## Sicherheitsmitteilung

Betrifft alle *Fresh Breeze X-One* und *X-Light* Geräte mit **TÜV-STRAßENZULASSUNG** als Sportanhänger

Bild 1: Dünne Laschen (4mm) **Muss getauscht werden!**

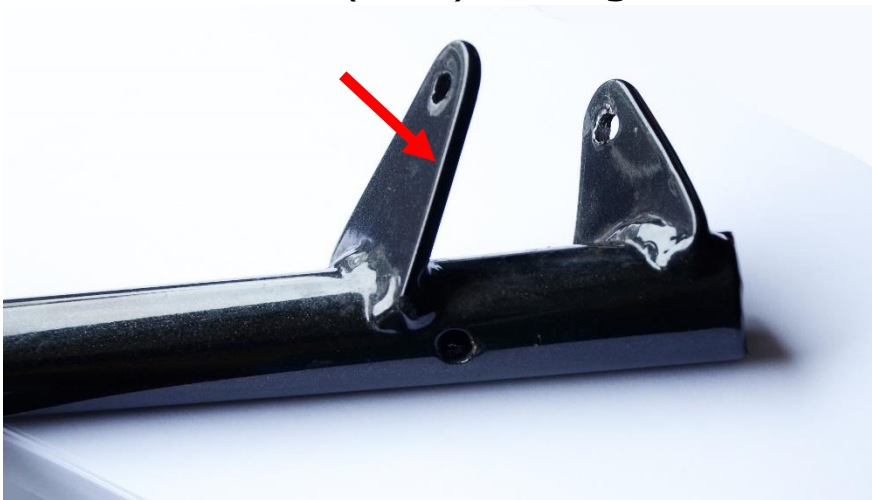
Die Schrauben, die die GFK Achse mit dem Achsschenkel verbindet, hat eine zu geringe Auflagefläche. Dies kann zur Folge haben, dass die Schrauben sich über die Zeit stark einschleifen. Dieses Problem tritt nur bei X-One und X-Light Trikes auf, die eine Straßenzulassung haben bzw. auf der Straße gezogen werden.

**Es werden die GFK Achse und beide Achsschenkel ausgetauscht.**
